Oggetto: Progetto per la realizzazione di un impianto eolico denominato "Conca d'Oro", costituito da 8 aerogeneratori di potenza unitaria pari a 6 MW, per una potenza complessiva di 48 MW, da realizzarsi nei comuni di Ascoli Satriano (FG), Castelluccio dei Sauri (FG) e Deliceto (FG), incluse le opportune opere di connessione alla RTN. (cod. MYTERNA n. 202101928). Proponente: Aren Green Srl. OSSERVAZIONI.

Fig. 1 Quadro di unione delle interferenze degli aerogeneratori della Aren Green Srl e della WIND ENERGY ASCOLI Srl

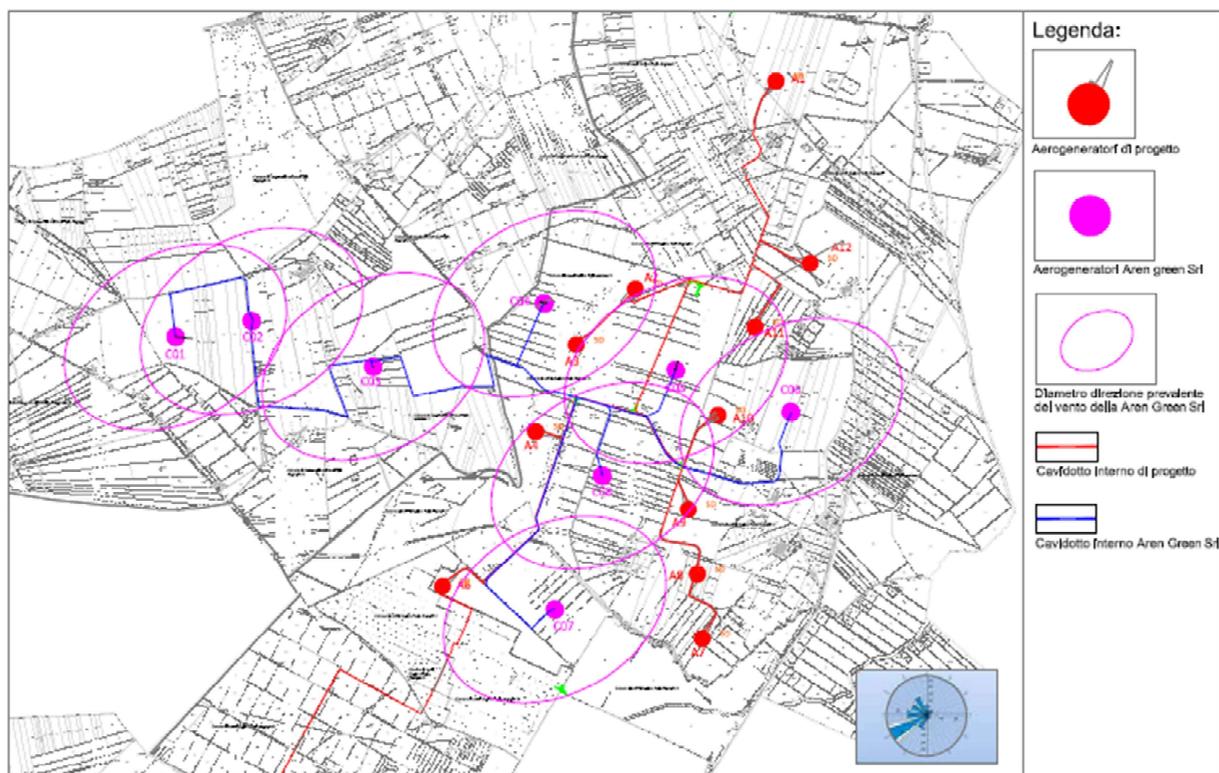
In particolare, le WTG C04, C05, C06 e C08 del progetto della Aren Green Srl, si pongono in posizione di interferenza rispetto agli aerogeneratori A2, A3, A4, A9, A10 e A11 previsti nel progetto autorizzato della scrivente Società. Si evidenzia infatti che le ellissi rappresentative dei 5-7 diametri rispetto della direzione prevalente del vento e 3-5 diametri rispetto alla direzione perpendicolare del vento, nei casi in esame vanno a sovrapporsi alle pale eoliche della WIND ENERGY ASCOLI ponendosi quindi a una distanza inferiore rispetto al minimo previsto nel DECRETO 10 settembre 2010 "Linee guida per l'autorizzazione degli impianti alimentati da fonti rinnovabili", in particolar modo facendo riferimento all'allegato 4, art. 3 comma 3.2 (vedasi immagini fig.1, fig. 2, fig.3 e fig.4 sotto riportate).

Fig. 5 Elaborato grafico "Distanza tra gli aerogeneratori nella direzione dominante del vento" della Wind Energy Ascoli Srl

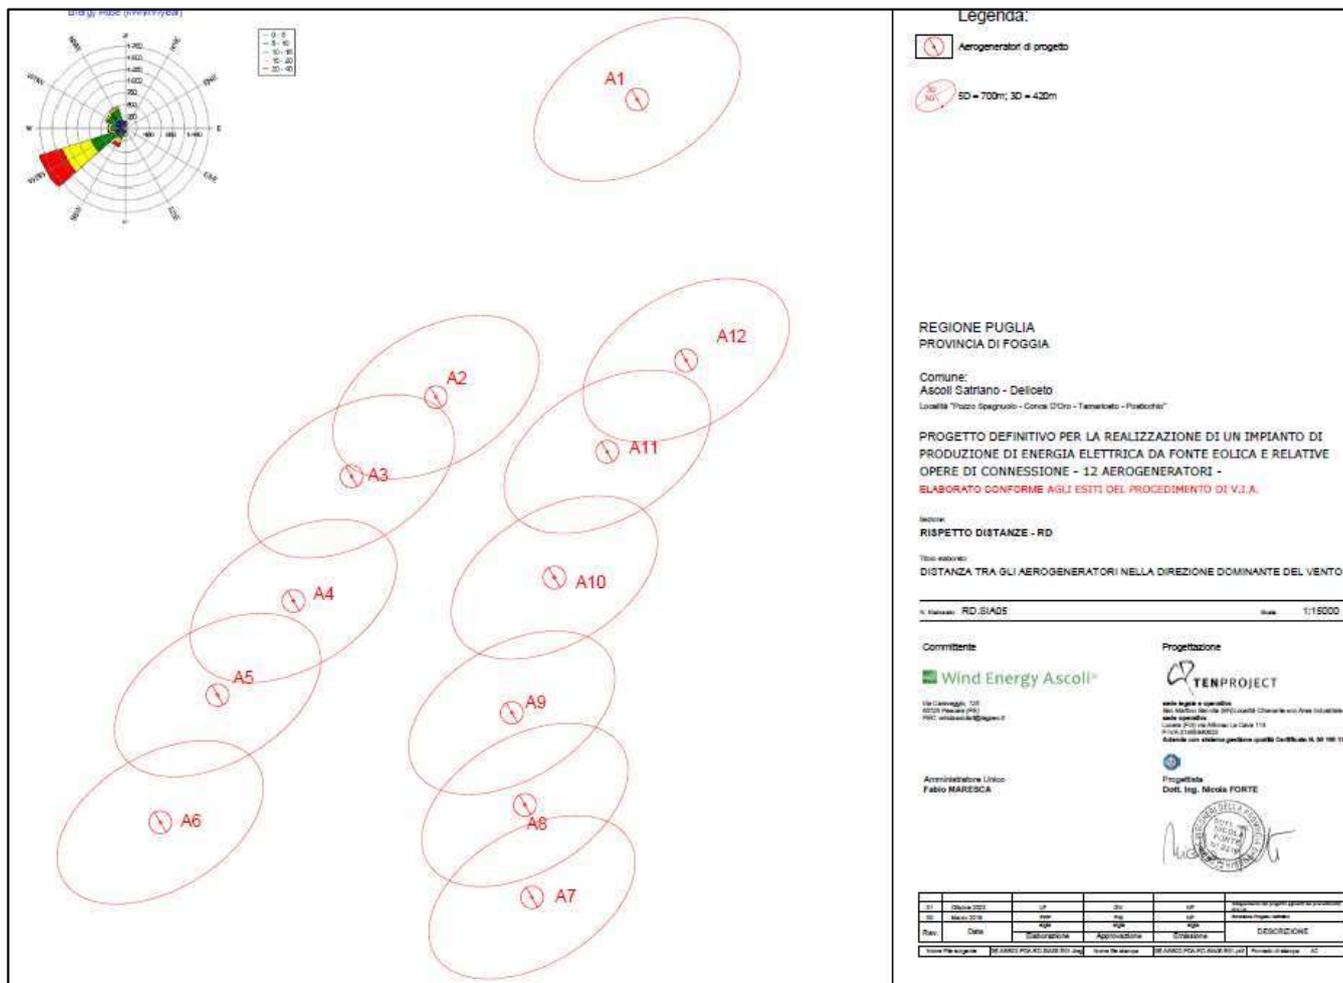
A voler maggiormente sottolineare le interferenze sopra esposte, la tavola sulla distanza tra gli aerogeneratori nella direzione prevalente del vento redatta dalla società WIND ENERGY ASCOLI Srl, facendo seguito alle modifiche segnalate nel procedimento di VIA, evidenziano oltremodo che la stessa ha mantenuto le giuste distanze tra gli stessi aerogeneratori come visibile dall'immagine dell'elaborato grafico trasmesso e autorizzato con D.D. n. 267 del 15.11.2023 (vedasi immagine fig. 5 sotto riportata).

Fig. 6 Interferenza cavidotto interrato della Aren Green Srl con il cavidotto interrato della WIND ENERGY ASCOLI Srl

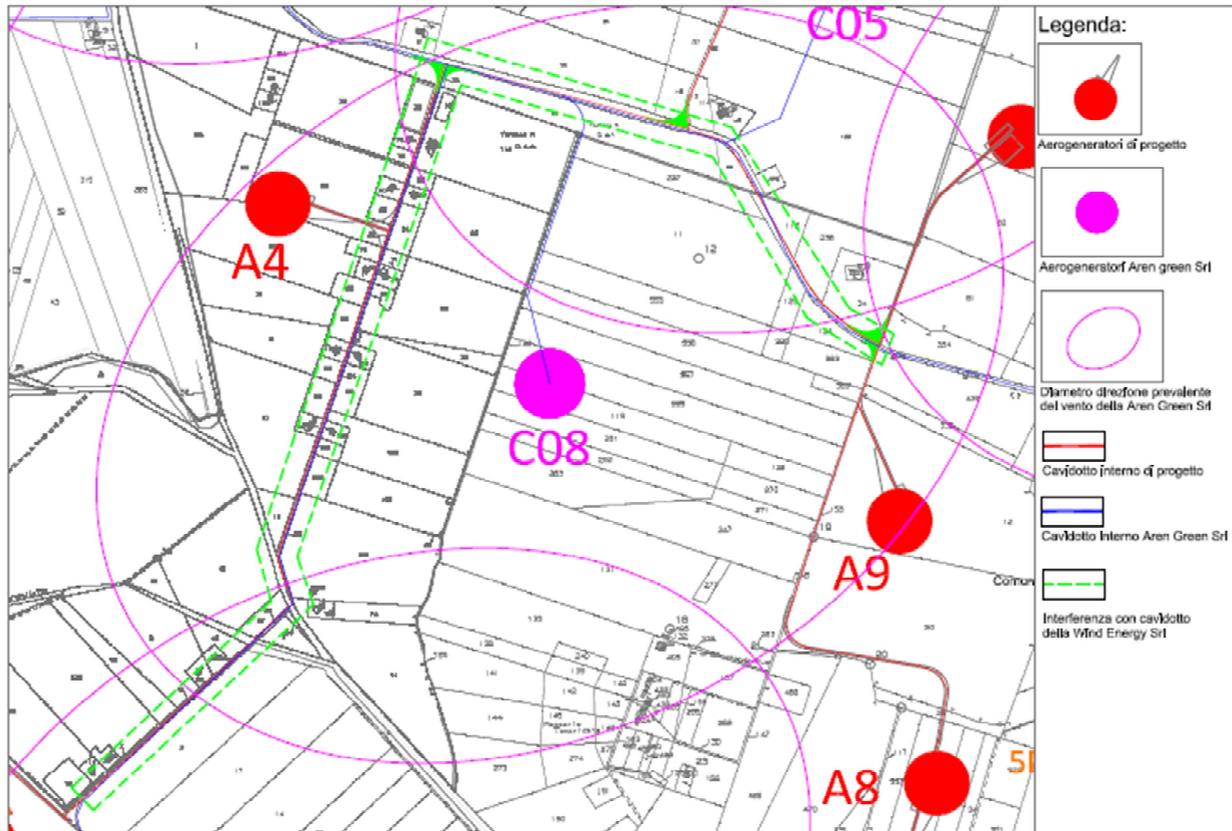
Infine, dalla analisi della sovrapposizione dei due progetti, emerge anche che un tratto di cavidotto dell'impianto della Aren Green Srl interferisce con il cavidotto interrato autorizzato della WIND ENERGY ASCOLI Srl come si evince dall'immagine sotto allegata (fig. 6 sotto riportata).

L'interferenza si rileva nel parallelismo di un tratto di cavidotto interrato del progetto presentato dalla Aren Green Srl con il cavidotto interrato autorizzato della WIND ENERGY ASCOLI. Il parallelismo del cavidotto avviene su un primo tratto sulla Strada Provinciale 107 sterrata per una lunghezza di circa 2172 ml, per un secondo tratto su una strada privata sterrata e per una lunghezza di circa 2342 ml.
